Mission régionale d'autorité environnementale

AVIS DÉLIBÉRÉ
SUR LE PROJET D'IMPLANTATION
DE LA FERME AGRISOLAIRE DE BRISANNE
SUR LA COMMUNE DE LA-BAZOUGE-DE-CHÉMERÉ (53)

n° PDL-2022-6546

Figure 157 : Tracé de raccordement possible en longeant la voirie publique entre le projet et le poste source de Meslay Localisation du tracé de raccordement envisagé (en bleu) sur la carte du dessous. Source dossier

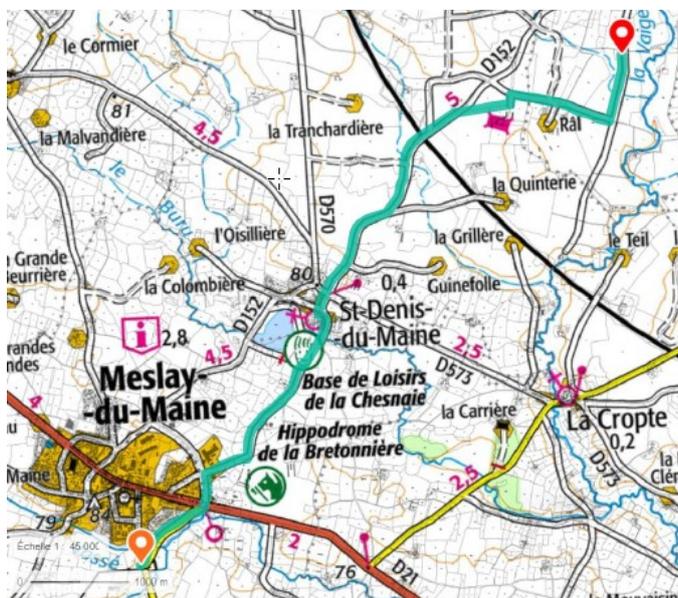
— Le dossier fournit peu d'information concernant le tracé de raccordement de la ferme agrivoltaïque au réseau électrique et les éventuels impacts de l'enfouissement du câble sur le parcours de 9 km concerné. Selon le dossier, le tracé et les conditions de raccordement seront définis sous la responsabilité du gestionnaire du réseau de distribution. L'étude mentionne que le raccordement devrait s'effectuer par des lignes enfouies le long des voies de circulation. Aucun questionnement ou élément d'appréciation sur les enjeux environnementaux traversés ou avoisinants le tracé ne sont évoqués alors que la prise en compte d'éventuels impacts doit être intégrée à l'étude d'impact. Ce raccordement est indispensable au fonctionnement du parc, quand bien même il relève d'une autre maîtrise d'ouvrage et d'un autre calendrier. Il est donc partie intégrante du projet selon la définition de l'article L. 122-1 du code de l'environnement.

La MRAe recommande d'intégrer au dossier l'analyse des impacts liés aux conditions de raccordement de la centrale au réseau électrique national, ce raccordement faisant partie intégrante du projet.
